第15回検討会の位置づけと資料内容

- 個別技術要件（3件）検討内容についての審議

2023年12月26日

電力広域的運営推進機関

▶ 資料5：運転時の最低出力 についての御意見（まとめ）

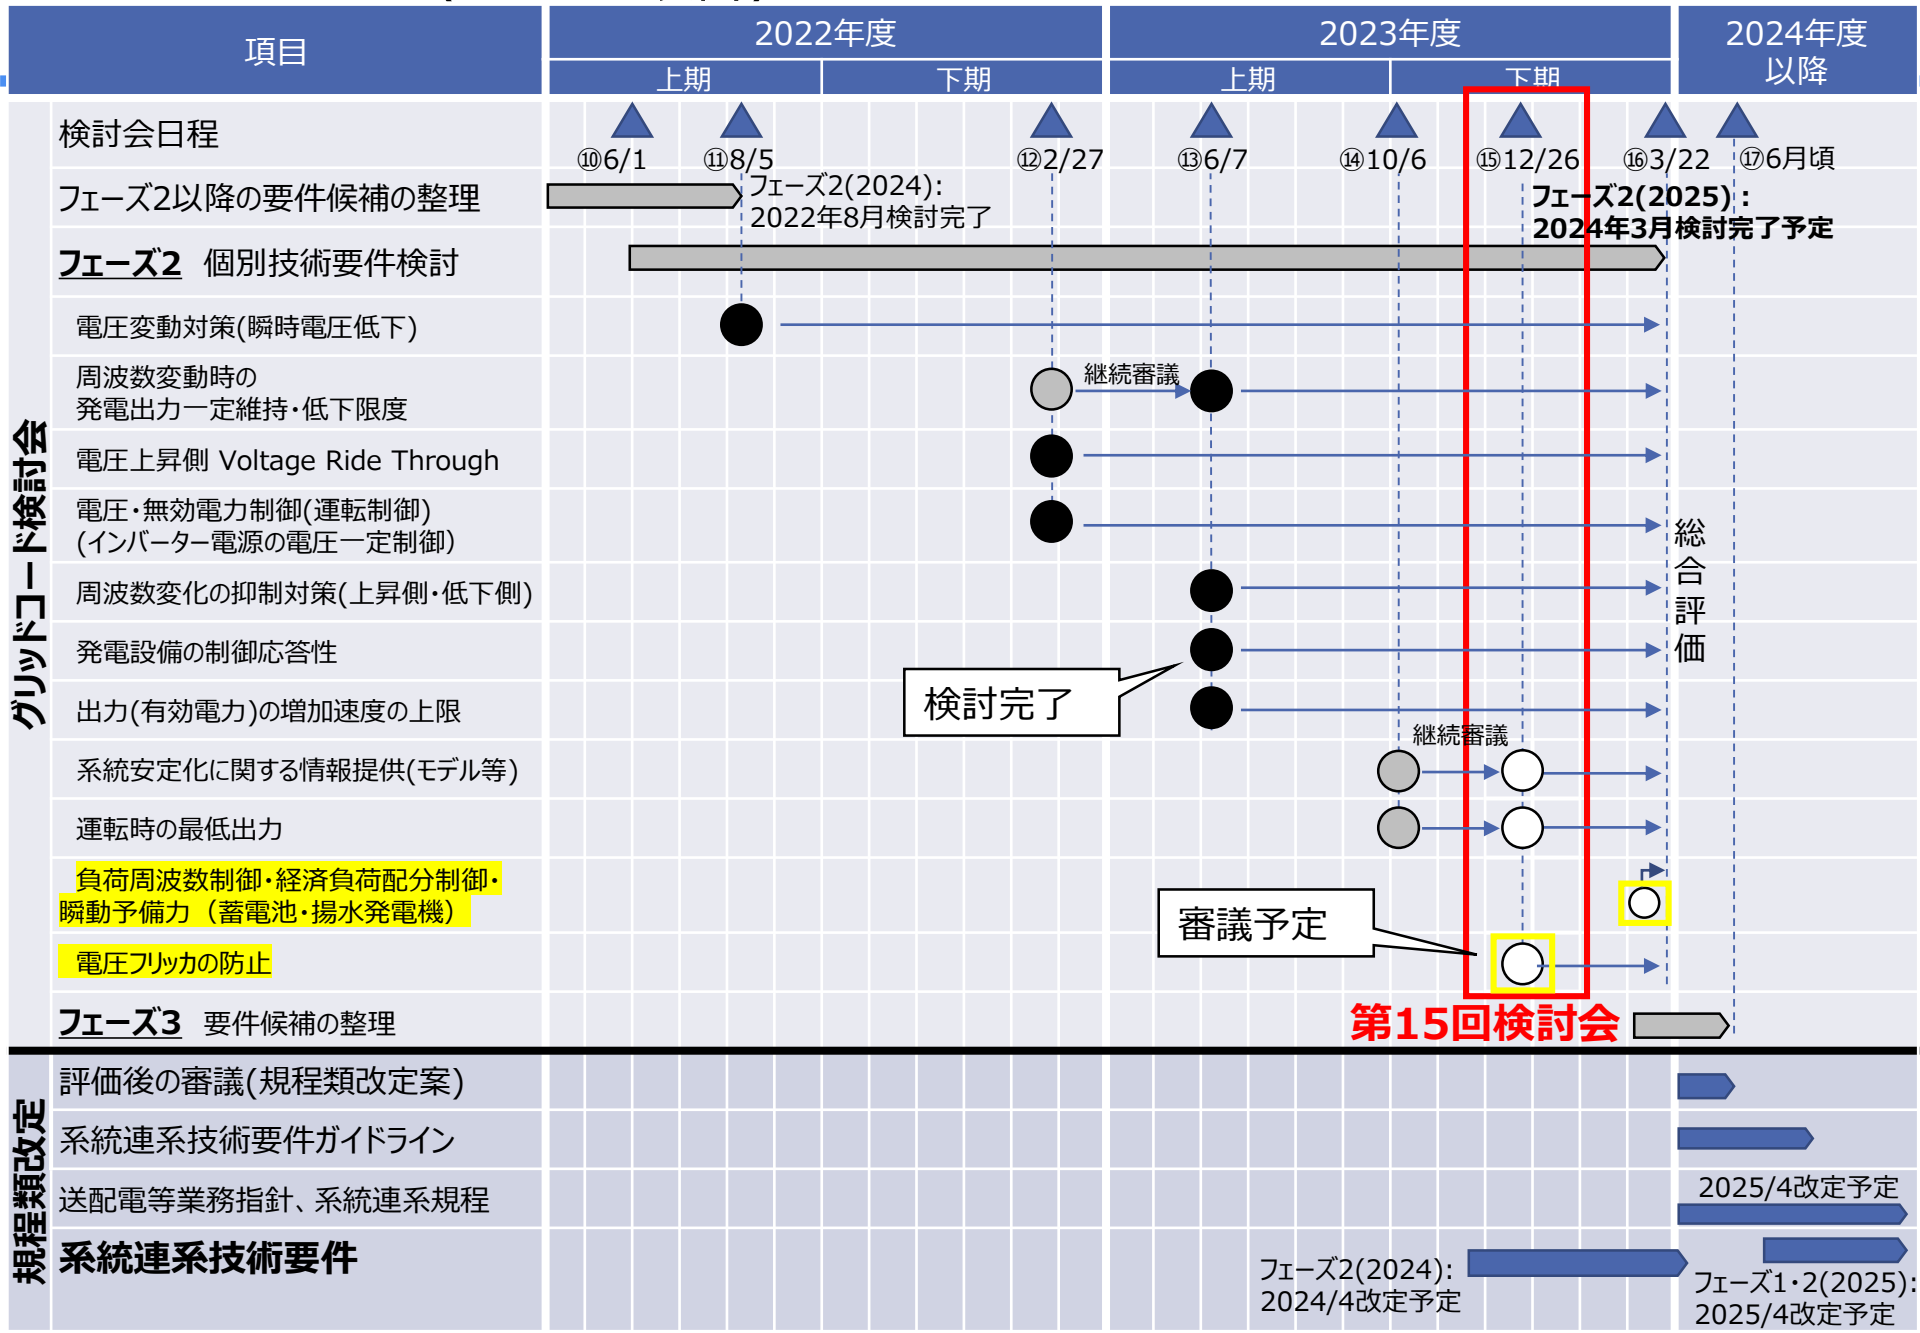
- （添木オブザーバー）自家発に対して、**抑制指令時に逆潮流とならないことを目安に、を追加する案**についてだが、産業用自家発では例えば鉄鋼業であれば副生ガス、化学工業では副生燃料、製紙業であればパルプ廃液、等それぞれの業態に応じて製造工程で発生する副生物を適切に処理すべく燃料として有効活用している状況である。これらの燃料は貯蔵は難しいもの、貯蔵量に限界のあるもの、または単に燃料として回収するだけでなく燃焼による化学変化によって薬品を回収するという、自家発と言うより製造プロセスそのものというものであって、基本的に発電量というものが生産レートで決まっている。このことから**製造業としての供給責任を果たすためにも結果的にも逆潮流とならないレベルまでの出力引き下げが困難な場合**がある。今回、“逆潮流とならないことを目安に”を追加することによって自家発と一般送配電事業者との個別協議においてもこれまでと異なる対応になることを危惧する一方で、逆潮流とならないことを目安にするという理由もここには明確には記載されていないため、**当初の文面のほうが望ましい**のではないかと考える。

- →（事務局）再エネ出力制御が非常に増えているような状況下において、逆潮流を抑制するところは簡単に言えば系統側への発電量を抑制する形だと認識しており、発電機の出力を下げるだけでなく需要側を増やすことでも逆潮流の抑制に効いてくる観点も含めてご検討いただきたい。
- （岩船委員）もちろん**現行の記載でも抑制を減らすためにがんばれ**というのは既に言われていて十分ご理解をいただいているわけで、**その定量的なラインを逆潮流しないというところに線を引くという必要性**が分からない。

- →（事務局）事務局としては、まず、今の規程だと30%以下であり、そこは実現できないと認識している。今の規程だと、発電設備によっては停止によって対応するといったところであるが、自家消費等を目的としたものは停止にできない設備があると認識している。**個別事情等を踏まえてという記載内容のまま**になると、**あまりにも協議の内容について不明確**であるため、この赤字のところは**追記**させていただいた。

系統連系技術要件、ガイドラインへの「抑制指令時に逆潮流とならないことを目安に」の記載追記の提案は取り消し（現行の文面のまま）とする。
